# Bijlage verbetering van het ontwerp

## Verbetering aansluiting parkeerterrein supermarkt Mangnus

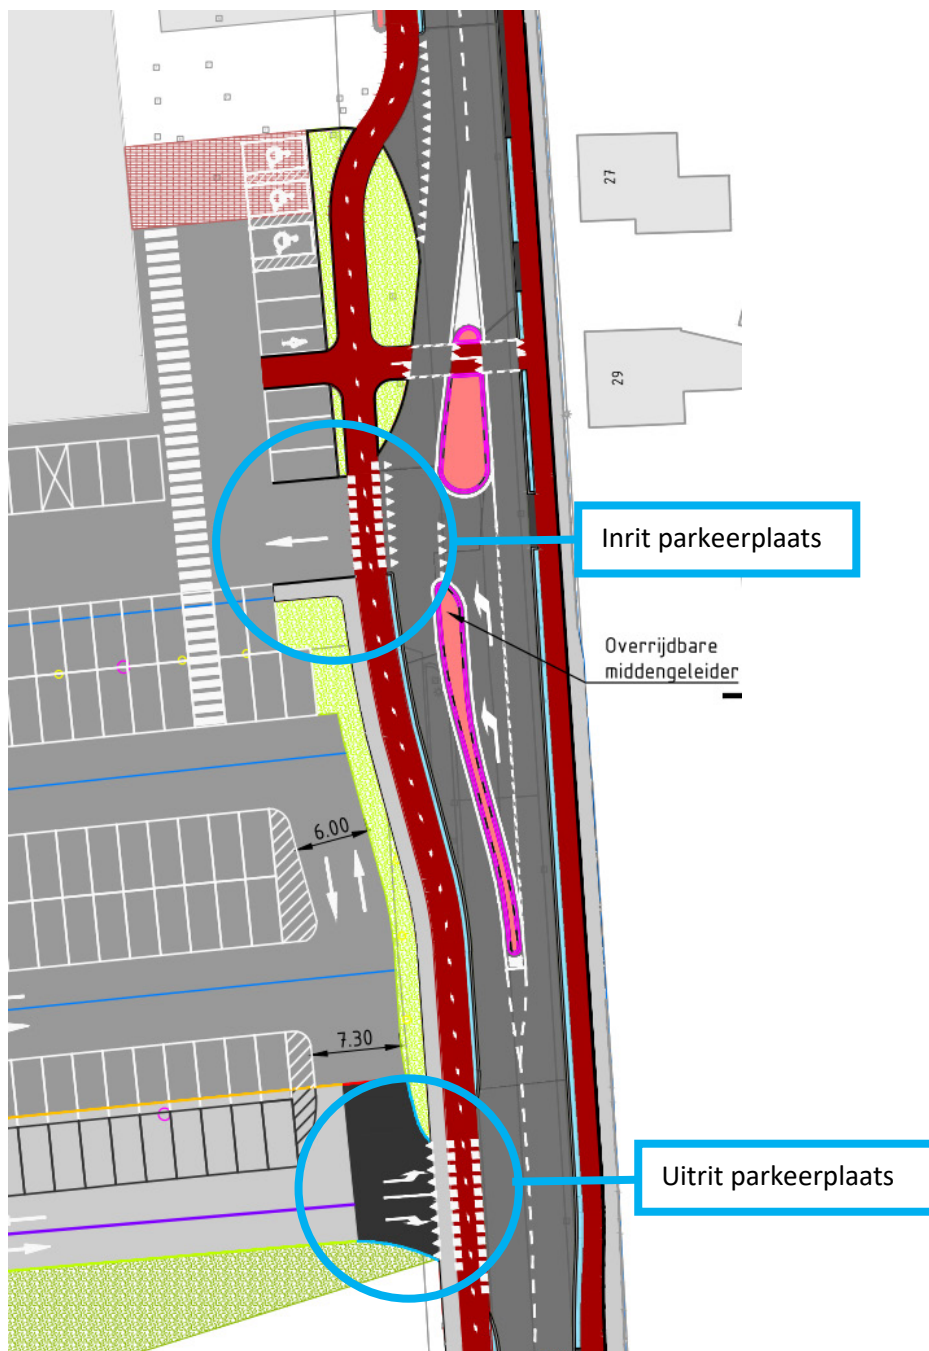
De aansluiting op het parkeerterrein van supermarkt Mangnus is verder verbeterd door het scheiden van de in- en uitrit. Dit maakt de in- en uitrit overzichtelijker en zorgt voor een betere afwikkeling van verkeer.

- De aansluiting van de nieuwe parallelweg op de rotonde is verbeterd. De aansluiting komt meer haaks op de rotonde waardoor de doorgaande route op de Gentsevaart meer vanzelfsprekend is. Zo is er ook minder kans dat vrachtverkeer per ongeluk op de parallelweg terecht komt.
- De aansluiting van de Molenstraat met de rotonde en de bestaande parallelweg is aangepast om de fietsoversteek bij de Molenstraat veiliger te maken. Er ontstaat hierdoor een fietsoversteek met opstelplaats.
- Het verkeer van de Molenstraat, een 80-kilometerweg, wordt beter afgeremd bij het naderen van de rotonde door een lichte buiging in de weg en aangepaste belijning.
